ADECUACIÓN DE ESPACIOS PARA EL TRASLADO DE TRIBUNALES Y SALAS DE AUDIENCIAS DEL EDIFICIO DE LAS CORTES DE APELACIÓN AL EDIFICIO SEDE DEL REGISTRO INMOBILIARIO Y LA SUPREMA CORTE DE JUSTICIA

REFERENCIA: CP-CPJ-03-2025

CIRCULAR NÚMERO 01

PREGUNTAS Y RESPUESTAS

DISEÑO MESAS DE SECRETARIA

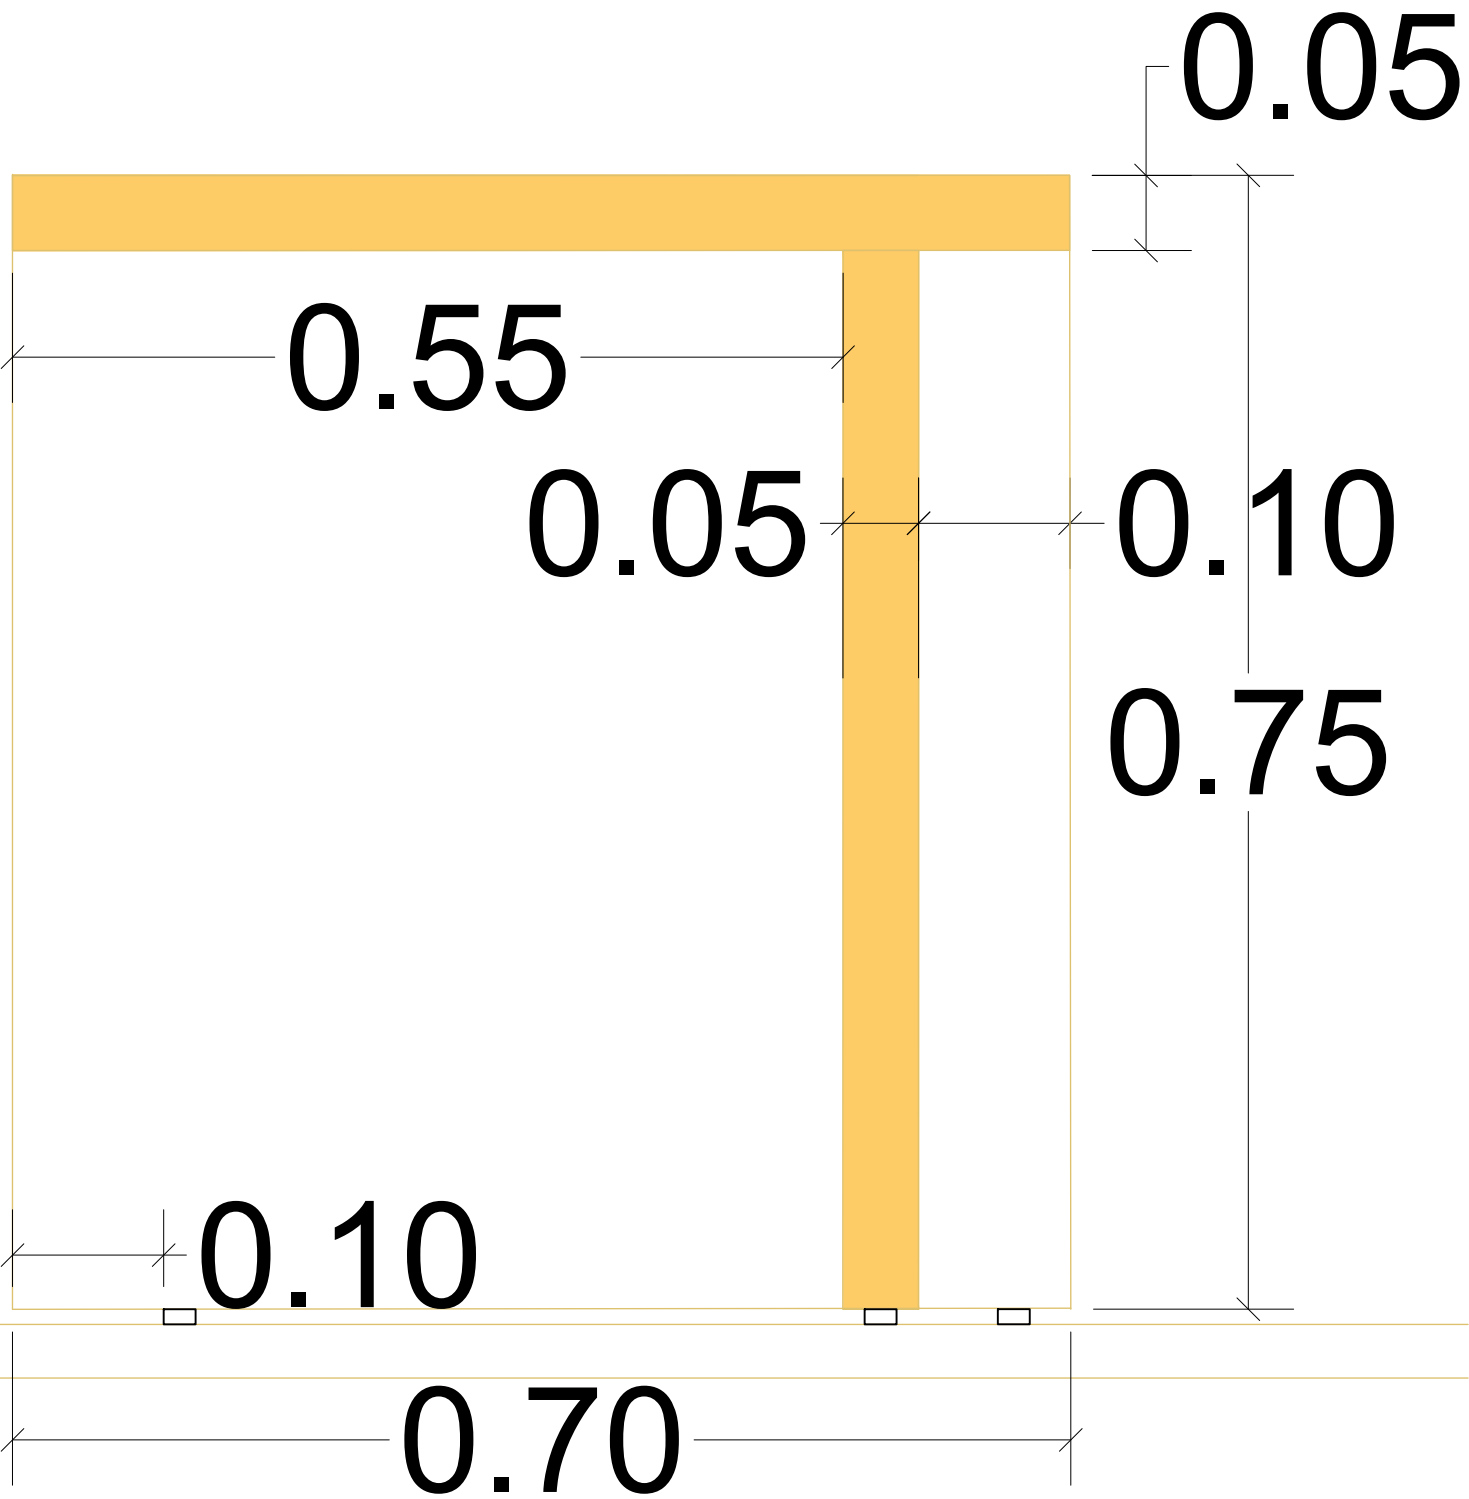
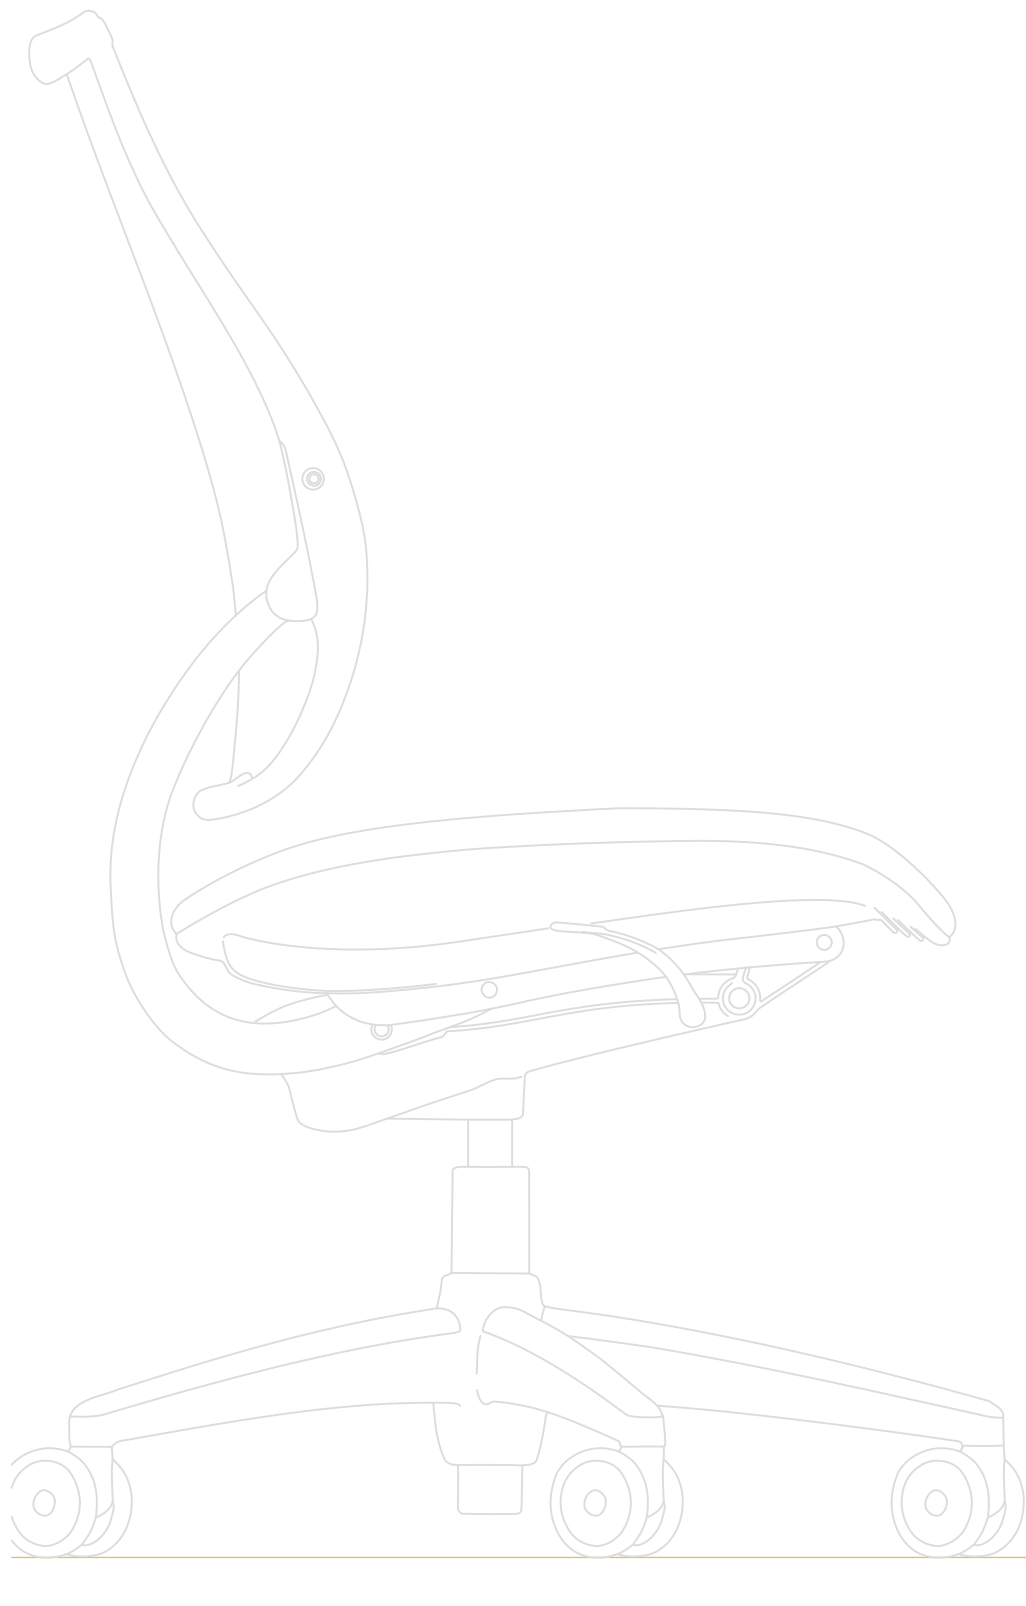
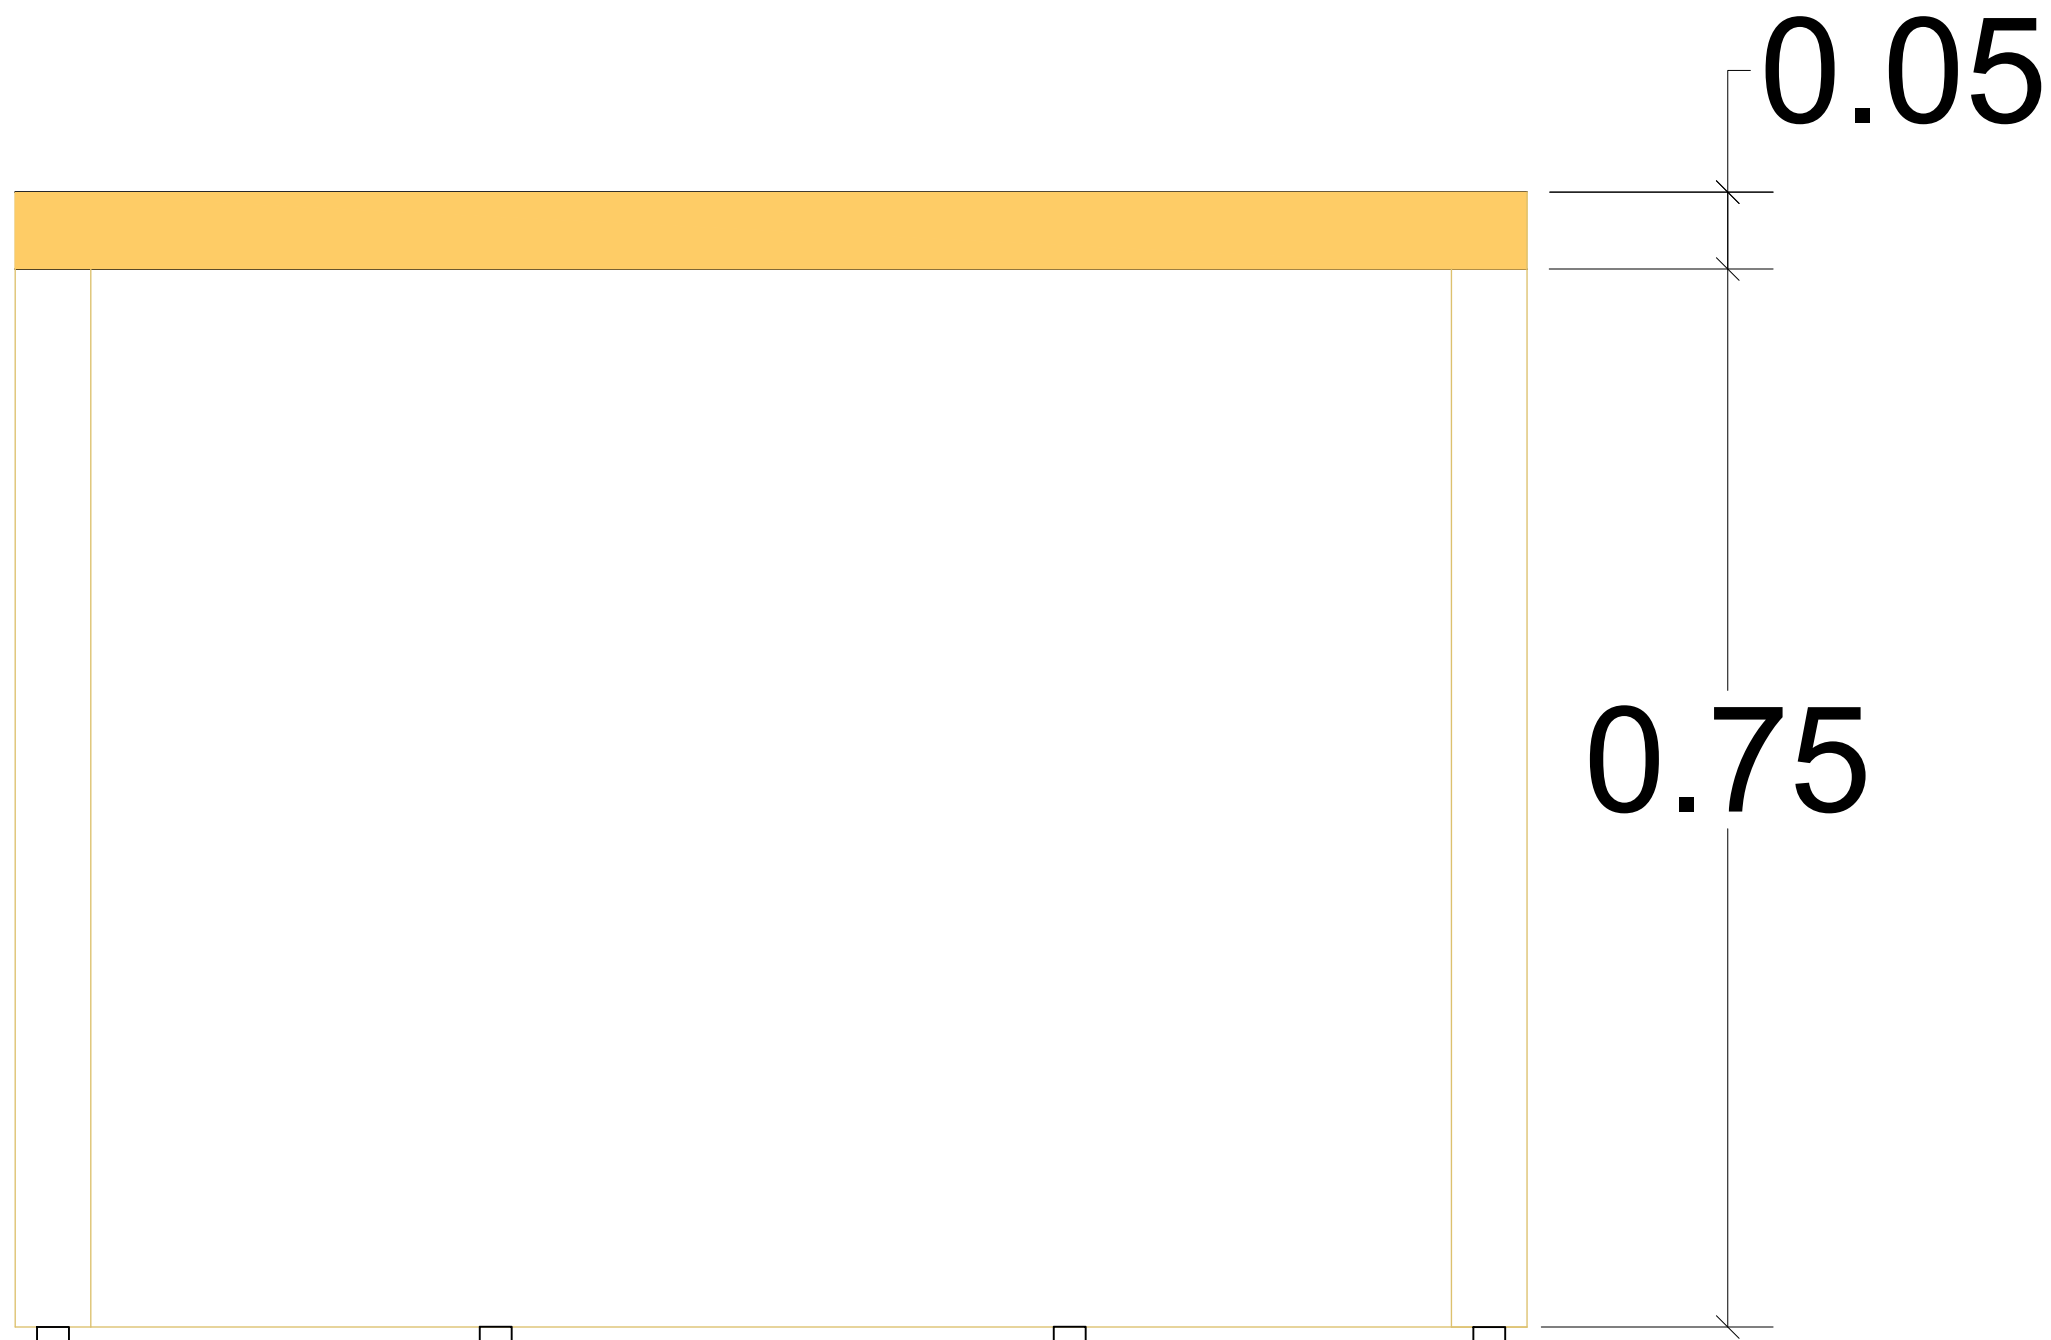
PREGUNTA 4: Partida 2.17 sobre estrados y muebles, favor suministrar diseño y especificar los muebles.

DETALLE DE PARTIDA 2.17 Suministro e instalación de estrado, incluye muebles laterales. Ver planos anexos

Descripción	Unidad	Cantidad
Estrados de 3.10 metros de largo x 0.70 metros de ancho x 0.80 metros altura. - Estructura interior y exterior en caoba de 2" de espesor, - Tope de madera maciza de caoba de 2" de Espesor.	ud	9
Mesas para secretaria y alguaciles de 1.00 metros de largo x 0.70 metros ancho y 0.75 metros de alto. - Estructura interior y exterior en caoba de 2" de espesor, - Tope de madera maciza de caoba de 2" de Espesor.	ud	18
